ポータブル魚探　PS-610C　バージョンアップ対応のご案内

お持ちの PS-610C に、ワカサギ釣りに便利な 2021-2022 新機能をバージョンアップできます。

What's ゴースト低減？

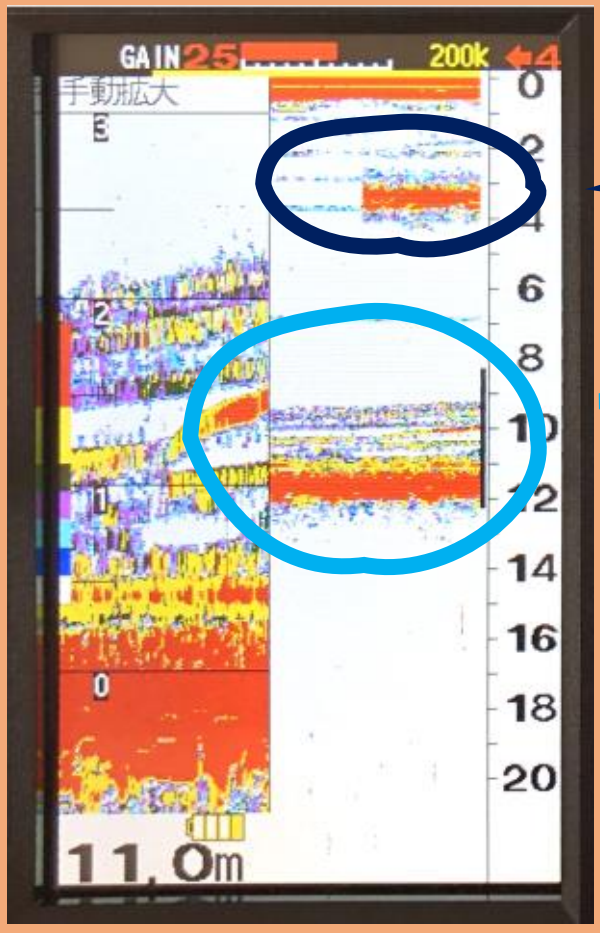
☝本来あるはずのない湖底などの反応（ゴースト）の発生を軽減する機能です

本来あるはずのない湖底の反応（**ゴースト**）

実際の湖底とワカサギの反応

ゴースト低減をONする事で超音波の発振タイミングをずらし、
写真の様な実際に存在しない反応の発生を減らす事が出来ます。
混雑したドーム船や屋形船など、複数の魚探が比較的近い距離で
動作している時に効果を期待できる機能です。
